回 答 書

工事名：コミュニティエフエム放送小規模送信アンテナ等設置工事

品名	垂直偏波 片支持ブーム
----	-------------

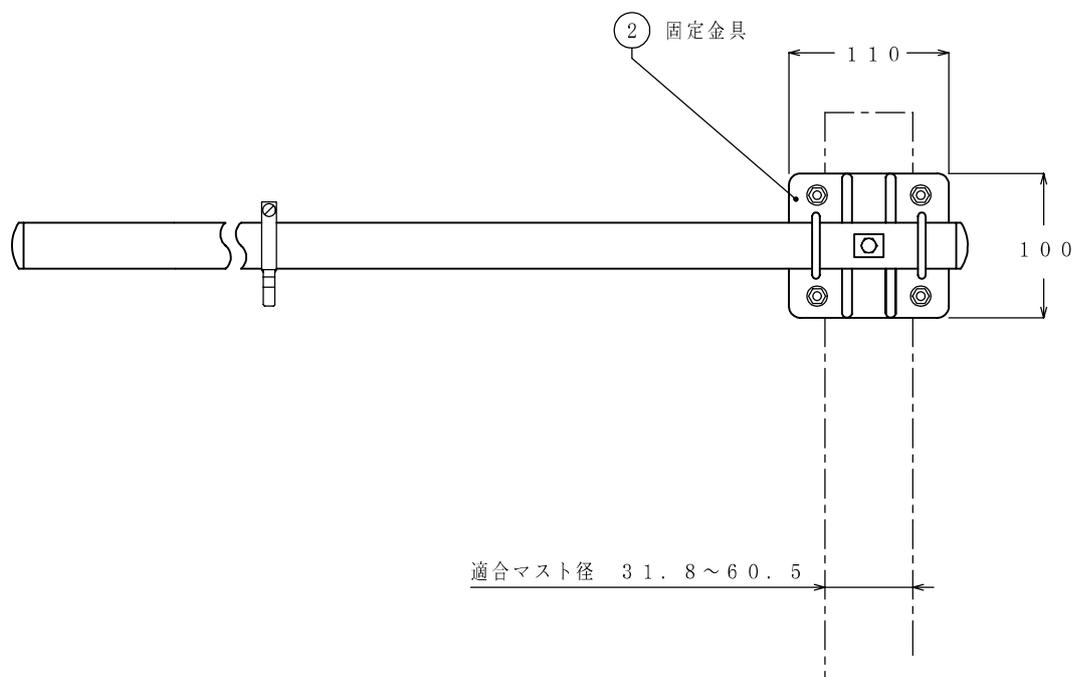
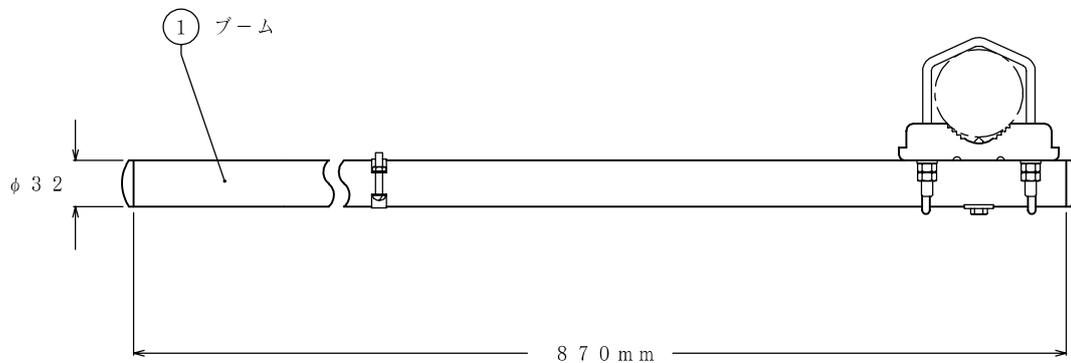
4	<p>工事図面 19、20 アンテナ取付金物交換 となっているが、詳細をご教授ください。</p>	<p>既設の垂直偏波用 FM アンテナを取り付けている金物から参考図面(次ページ参照)の取付金物に付け替えることを見込んでいます。</p>
5	<p>避雷針用接地にて、見込んである数量にてC種接地が確保できず、ボーリング等必要な場合、費用は、別途協議していただけるのか。</p>	<p>増減の対象とします。</p>
6	<p>工事図面 2 竜王山送信所・宇根山中継所の中に遅延装置があります。 設置する場合は、放送を止める必要があります。 可能でしょうか。</p>	<p>可能です。</p>
